Syndicat Mixte de l'Eau Morvan Autunois Couchois (S.M.E.M.A.C.)

Captage de Saint-Blaise Avis sanitaire sur la protection des captages de Chenelotte

Jérôme GAUTIER
Hydrogéologue Agréé
en matière d'hygiène publique
pour le département de la Saône-et-Loire

Rapport H.A. 12-7105-C10-AUTUN_Version 4

Figure 8 : zone aval : regards CH5'' et CH5''' et captage aval CH4 – après travaux

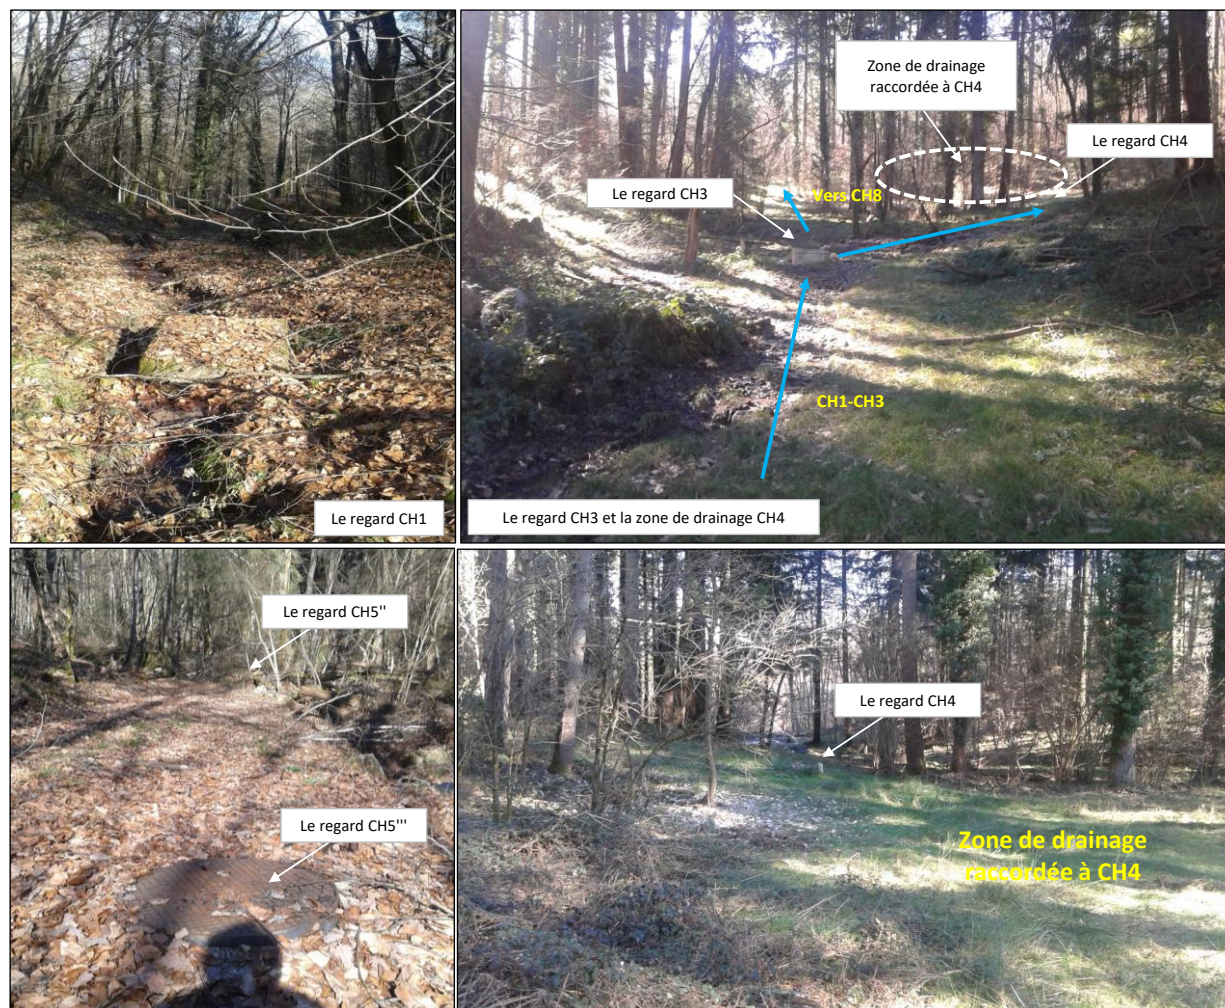
- A créer un nouveau captage aval CH4 sur lequel viennent se raccorder les deux drains précédents ; la zone de drainage reliée à CH4 est nettement dégagée et forme maintenant une jolie clairière (Figure 8).

Le débit strict d'eau souterraine parvenant à CH3 le 4 novembre 2016 était de 3 m³/h.

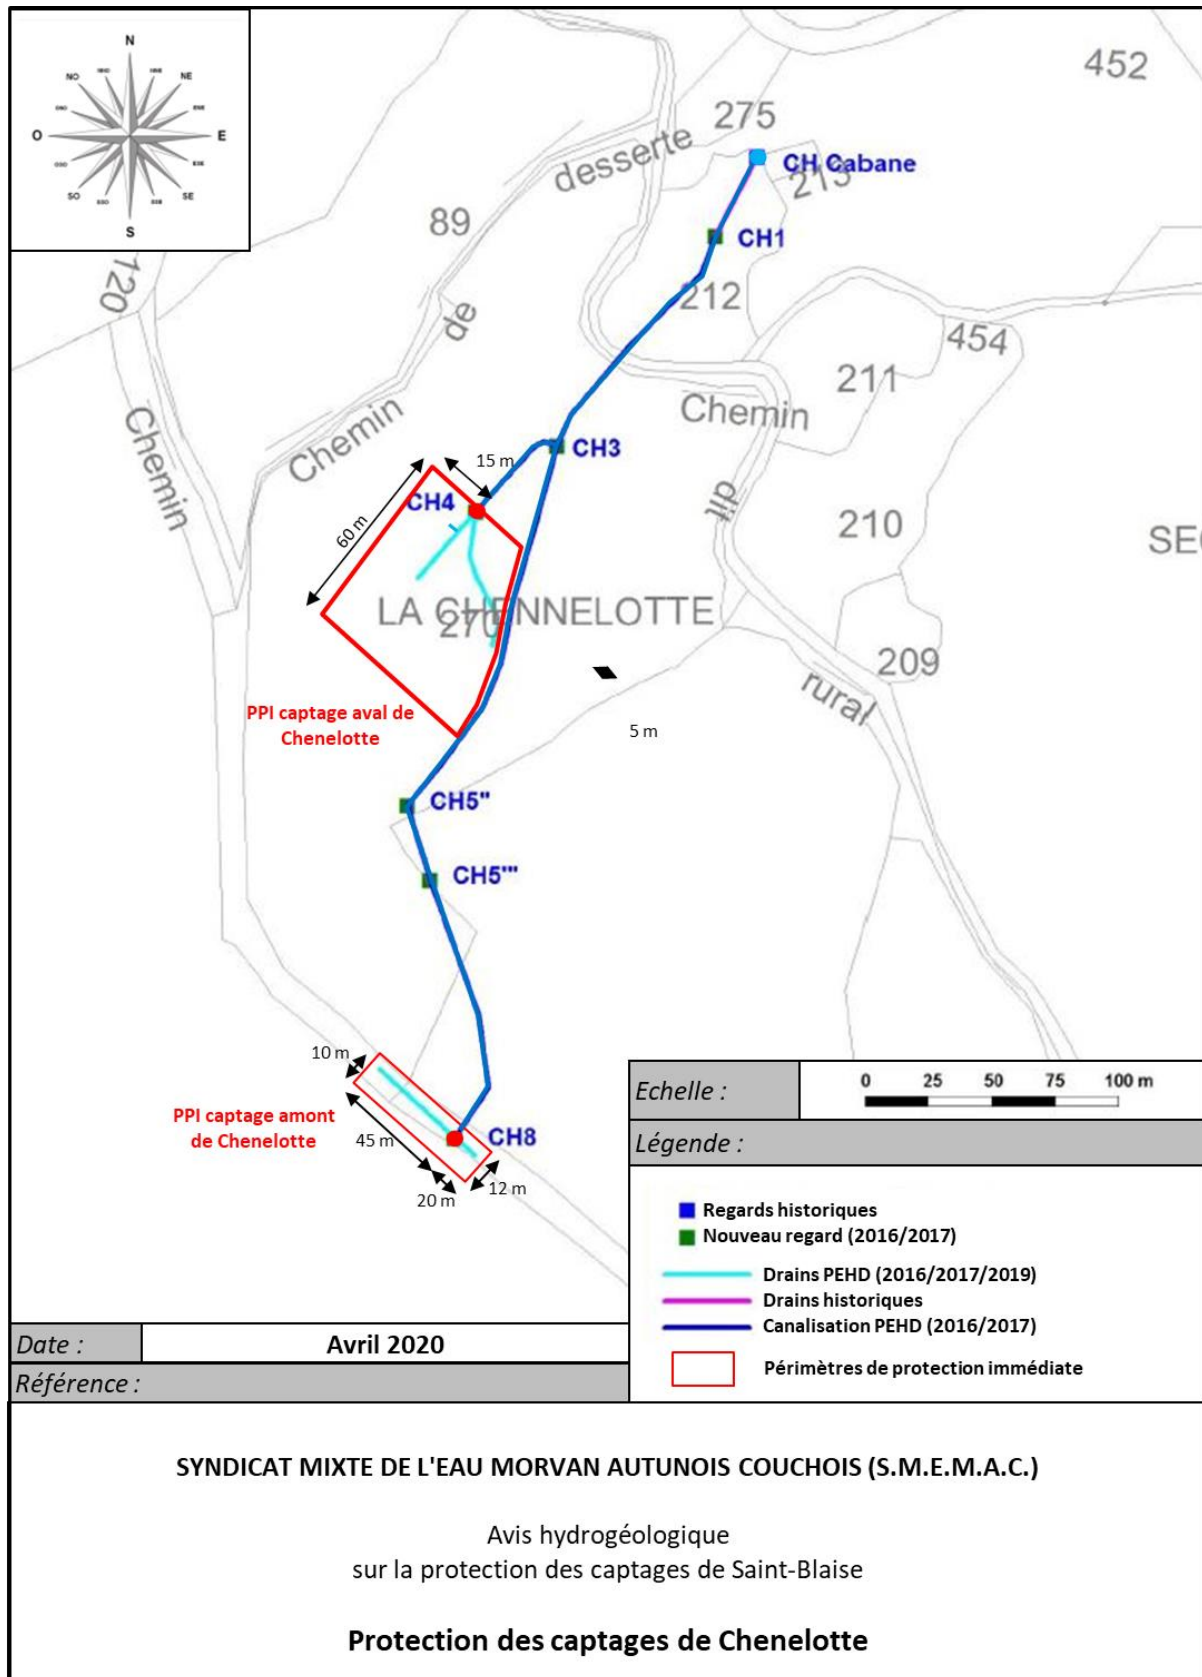
Deux périmètres de protection immédiate distincts sont proposés pour protéger les captages amont et aval de Chenelotte (Figure 9).

- A l'aval, la limite du PPI est placée perpendiculairement à la pente à 3 m de l'axe du regard CH4.
- A l'amont, la limite du PPI est parallèle à la limite située à l'aval, elle est placée à 60 m de l'axe du regard CH4 incluant le nouveau drain de 35 m et le tuyau en grès historique non découvert ; la limite aval est donc posée un peu en amont de la base du talus.

- Côté nord-ouest et ouest, et compte-tenu de la création d'un drain supplémentaire en 2019, la limite du PPI est placée à 15 m de l'axe de CH4 ; Cette limite forme un angle droit au nord et à l'ouest, elle remonte en bordure de la zone boisée jusqu'à la limite amont.
- Côté est et sud-est, la limite est posée 1 mètre avant la conduite d'adduction CH3-CH5" qu'elle suit entre les limites amont et aval précédemment définies. La conduite d'adduction est ainsi exclue du PPI.

Le second périmètre de protection immédiate PPI inclura ainsi sur la commune d'Autun, une partie de la parcelle n°270, section G, lieu-dit "La Chenelotte".

Figure 10 : délimitation du périmètre de protection rapprochée des captages de Chenelotte sur fonds IGN et cadastral

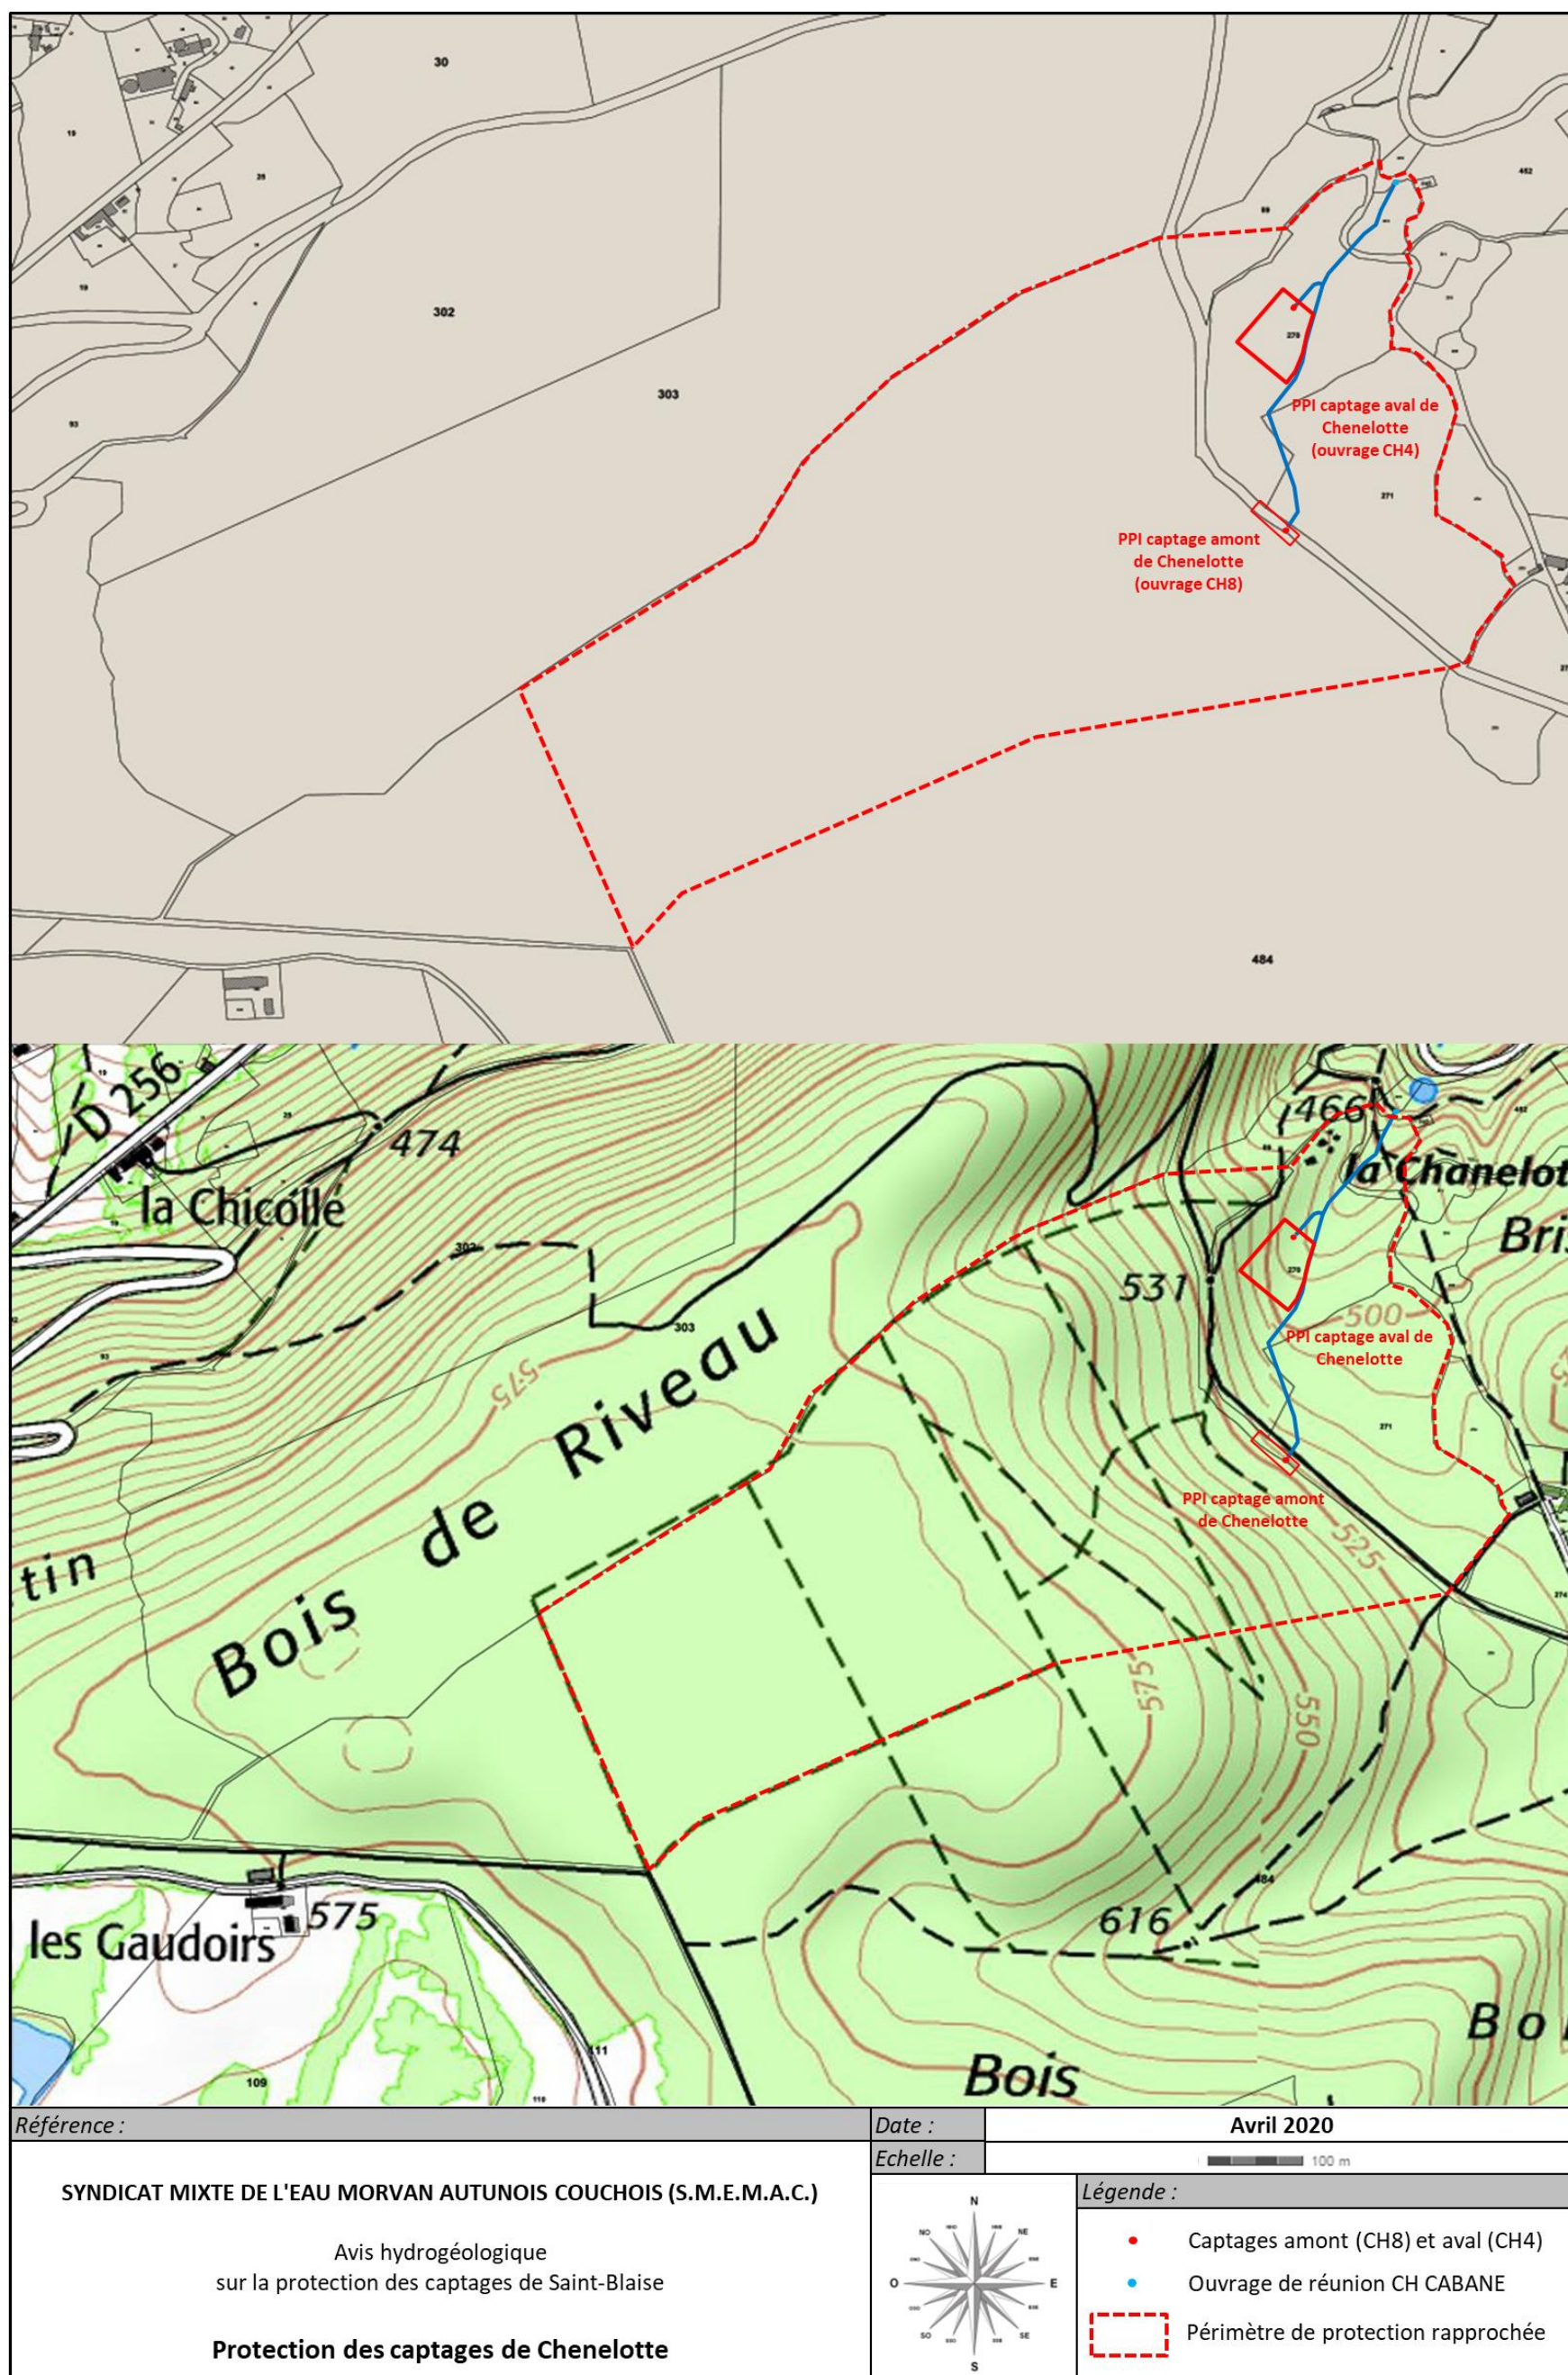
Un périmètre de protection rapprochée unique d'une surface approximative de 42 hectares est proposé (Figure 10). Il a pour objectif d'éviter la dégradation de la qualité de l'eau par des pollutions d'origine essentiellement accidentelle dans l'environnement rapproché des deux captages de Chenelotte.

- ➡ La création ou la modification de pistes forestières et aires de stationnement prévues dans le cadre d'un plan de gestion, d'un aménagement forestier ou d'un projet de desserte concertée sont autorisées à plus de 100 m de chaque PPI. Dans ce cas l'ARS devra en être préalablement informée.

- ➡ Le renouvellement progressif des boisements est effectué par un mélange d'essence et/ou par régénération naturelle. Les compléments de plantation sont utilisés uniquement si nécessaire.

- ➡ Le stockage de produits fertilisants, le traitement du peuplement forestier ou des plantations (produits phytosanitaires, produits fertilisants sont interdits, sauf en cas de force majeure mais avec une application limitée et sur une courte période après information de l'ARS du(des) produit(s) utilisé(s) et la zone concernée. Concernant la fertilisation, seuls les apports d'amendements calco-magnésiens sont autorisés.

Annexe 2 : schémas de la chambre de réunion CH CABANE (source : CPGF-HORIZON - 2011)

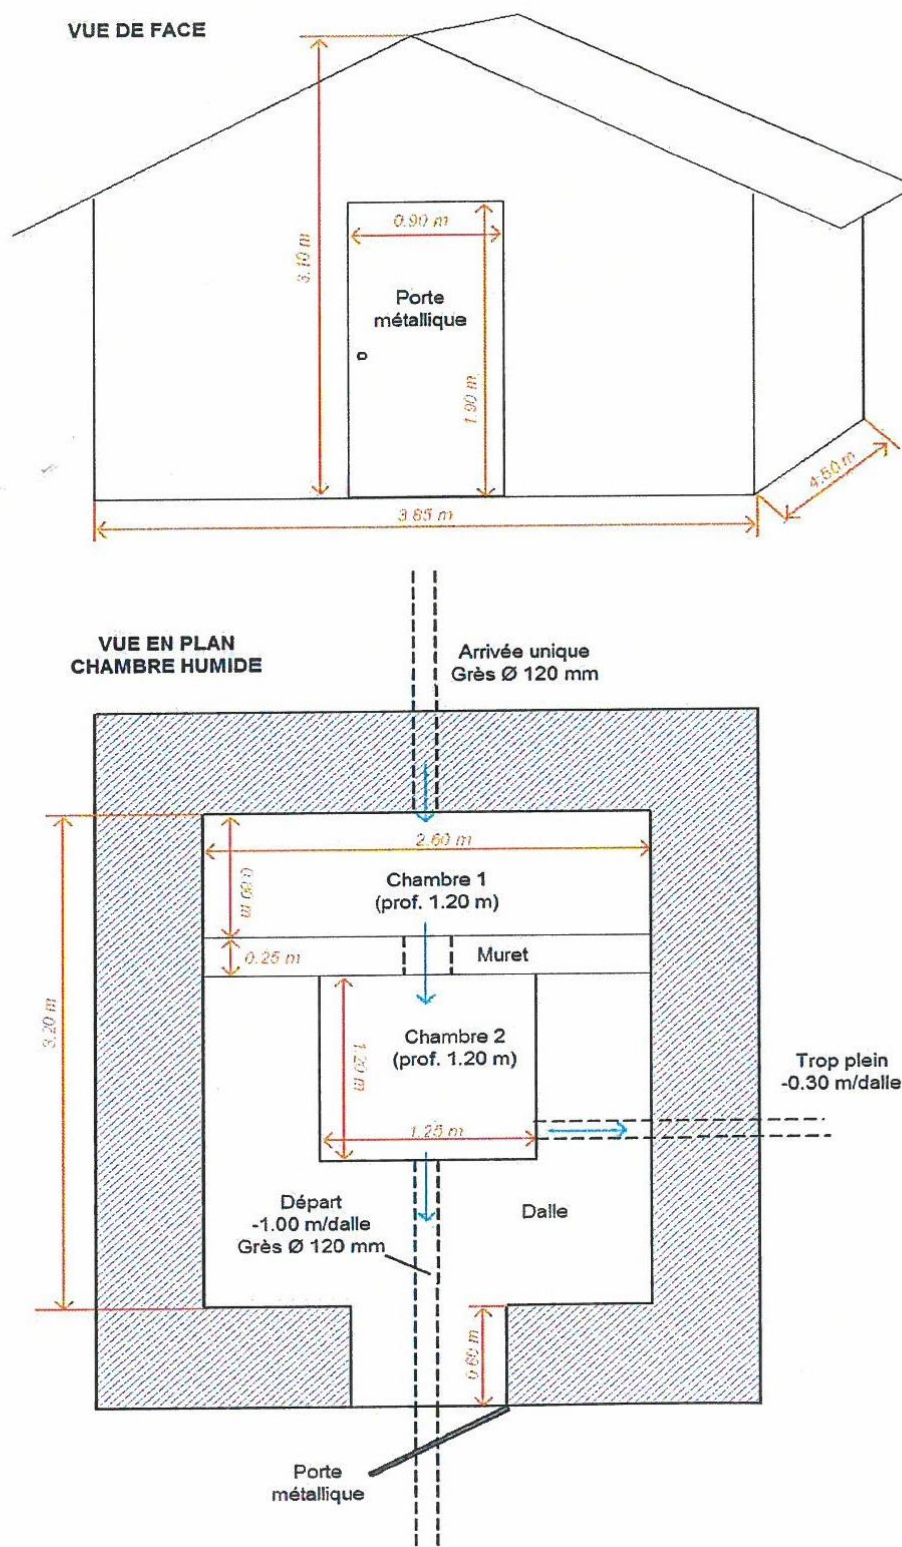
L'ouvrage CH CABANE est toujours en place dans le dispositif et sert d'ouvrage de réunion. Il s'agit d'une vaste chambre bâtie en pierres équipée d'une toiture en béton (Annexe 2). Le génie civil extérieur de l'ouvrage est en très mauvais état avec des pierres effondrées et une toiture colonisée par les mousses (Figure 5). L'enduit externe du bâtiment est désagrégé en face arrière de l'ouvrage et présente des suintements d'eau par endroit. Lors de la visite du 17/02/2019, j'ai pu constater l'évolution négative de la dégradation de l'enduit du bâti (Figure 5). L'ouvrage est fermé par une porte en PVC récente. Ce bâtiment devra donc faire l'objet de travaux de rénovation.
